リコール届出日：令和4年11月11日

リコール届出番号	外-3494	リコール開始日	令和4年11月12日
届出者の氏名又は名称	ボルボ・カー・ジャパン株式会社 代表取締役社長 マーティン・パーソン 〔製作国：スウェーデン〕 〔製作者名：ボルボ〕 問い合わせ先：ボルボ・カスタマー・センター 0120-55-8500		
不具合の部位（部品名）	エアバッグ装置		
基準不適合状態にあると認める構造、装置又は性能の状況及びその原因	運転席エアバッグのインフレーター（膨張装置）について、長期間にわたり高温多湿な環境下にさらされると、当該インフレーターに湿気が蓄積することがある。そのため、エアバッグ展開時にインフレーター内圧が異常上昇し、インフレーター容器が破損して飛び散り、乗員が負傷するおそれがある。		
改善措置の内容	全車両、運転席エアバッグを対策品に交換する。		
不 具 合 件 数	国内：なし	事故の有無	国内：なし
発 見 の 動 機	本国メーカーからの情報による。		
自動車使用者及び自動車特定整備事業者に周知させるための措置	<ul style="list-style-type: none"> ・使用者：ダイレクトメール又は電話等にて通知する。 ・自動車特定整備事業者：日整連発行の機関紙へ掲載する。 ・弊社のインターネットホームページに掲載する。

改善箇所説明図

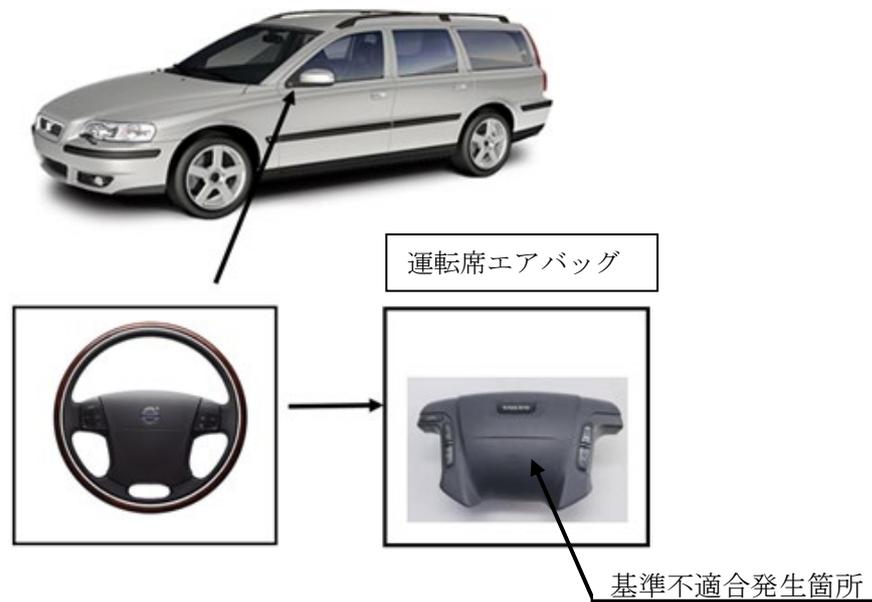
基準不適合発生箇所

運転席エアバッグのインフレーター（膨張装置）について、長期間にわたり高温多湿な環境下にさらされると、当該インフレーターに湿気が蓄積することがある。そのため、エアバッグ展開時にインフレーター内圧が異常上昇し、インフレーター容器が破損して飛び散り、乗員が負傷するおそれがある。

改善の内容

全車両、運転席エアバッグを対策品に交換する。

識別

運転者席側ドアロアヒンジ取り付けボルト（下側）の頭に白ペンを塗布する。
